**INTERVENTI DI SISTEMAZIONE IDRAULICA NEL TRATTO TERMINALE DEL FIUME FIORA:
PROPOSTA TECNICO-ECONOMICA PER LA MODIFICA DEL MURO D'ARGINE IN C.A. PER LA
MITIGAZIONE DELL'IMPATTO AMBIENTALE**

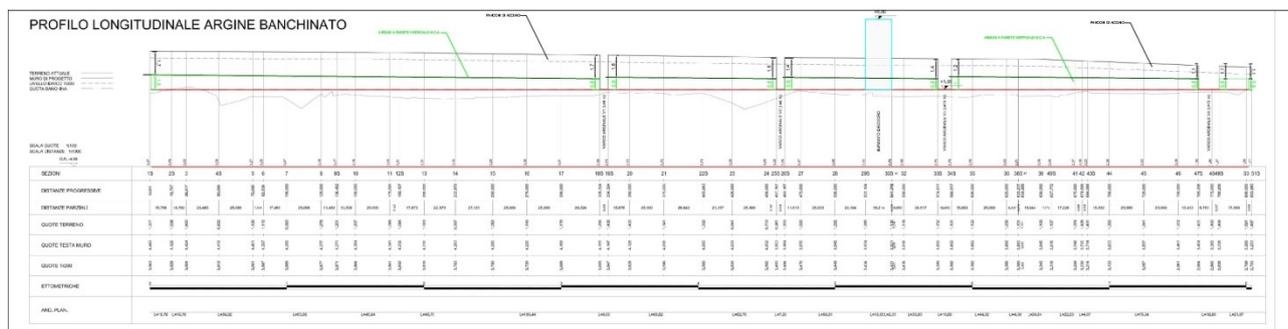
La variabilità dell'altezza del nuovo argine (da 2,5 a 4,0 mt) crea un notevole impatto visivo occludendo quasi completamente, già ad una certa distanza dall'opera, la visuale sulle aree retrostanti. Tale configurazione è stata oggetto di valutazioni ambientali e paesaggistiche nel corso delle varie fasi autorizzative del progetto appaltato, che hanno escluso la necessità di un procedimento di V.I.A.

Rimane pertanto l'evidente, seppur variabile, sviluppo in altezza della struttura che di fatto, stazionando nel parcheggio vicino allo scalo di alaggio o già percorrendo la viabilità stradale ordinaria, non consente di poter spaziare con lo sguardo verso la sponda destra del fiume Fiora.

Proprio facendo riferimento a tale situazione ci si è posti l'obiettivo di individuare una soluzione alternativa che potesse limitare l'altezza del muro arginale in c.a. mantenendone l'efficienza e la sicurezza idraulica.

Si è così valutata la possibilità di contenere l'altezza della parte fissa del muro arginale in c.a. al di sotto di un limite pari circa a quello imposto dalla normativa vigente in materia di barriere anticaduta, ed estendere a tutto lo sviluppo dell'argine in c.a. il concetto di "sbarramento temporaneo" adottato nei quattro varchi.

Ne risulta un argine con altezza variabile da 80 a 100 cm che mantiene in sommità la medesima pendenza dell'estradosso del muro progettato.

La restante parte dell'opera sarà costituita da panconi posizionati direttamente sulla parte fissa fino alla concorrenza delle quote progettuali.

L'impiego dei panconi di tura nei varchi è previsto solo in occasione di eventi di piena estremi (da gestire anche attraverso l'applicazione del Piano di Protezione Civile comunale), mentre quelli da posizionare sulla parte superiore del nuovo muro arginale ad altezza ridotta, che richiedono un maggiore tempo di installazione, verranno tenuti in funzione per un intervallo di tempo più lungo (alcuni mesi), rimuovendoli solo nella stagione estiva in cui la probabilità che si verifichi un evento di piena duecentennale è minore, anche se non completamente escludibile.
